N°55/03/2004 RT

# Ministero delle Attività Produttive

DIREZIONE GENERALE  
PER L'ENERGIA E LE RISORSE MINERARIE

**CENTRALE A CICLO  
COMBINATO DA 800 MW  
ALIMENTATA A GAS  
NATURALE  
NEL COMUNE DI LIVORNO  
FERRARIS (VC)**

COROGRAFIA DELLE AREE  
INTERESSATE DALLE OPERE  
CONNESSE

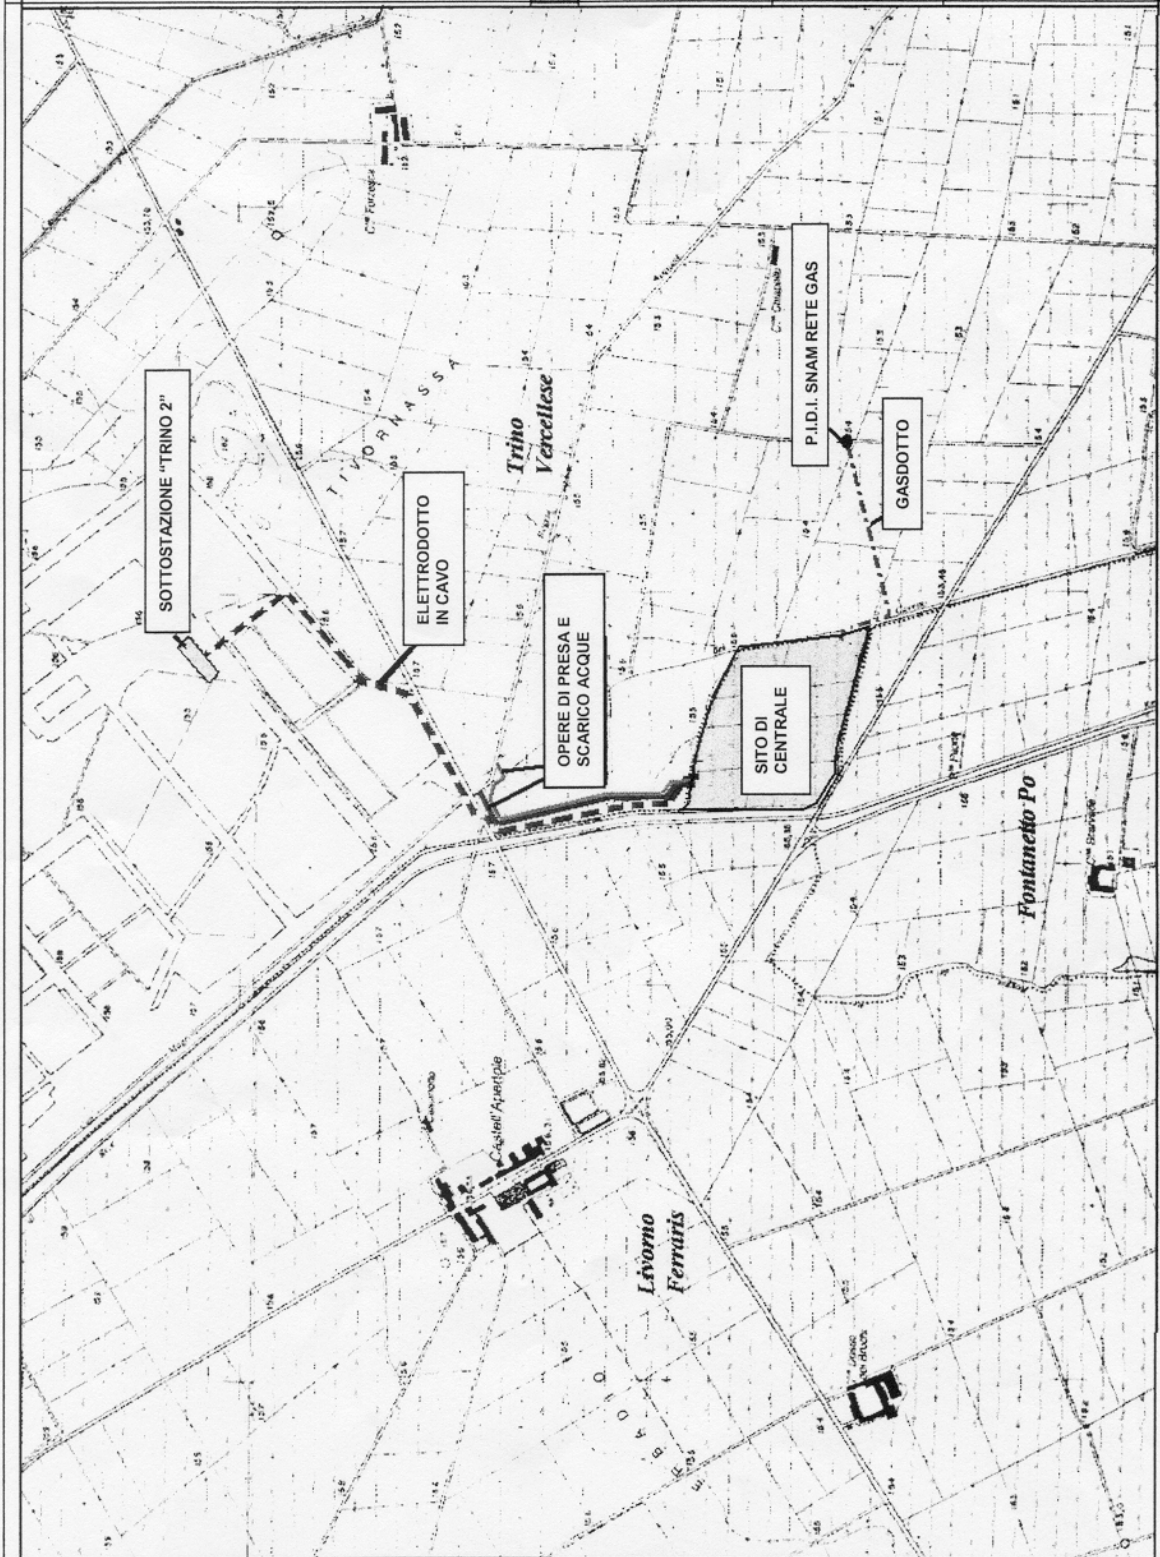
All'articolo 1 del decreto della direzione generale per l'energia e le risorse minerarie n° 55/07/2004, all'ultimo periodo è aggiunta la seguente frase: *"Le predette opere saranno realizzate nei siti indicati nella corografia unita al presente decreto, di cui costituisce parte integrante"*.
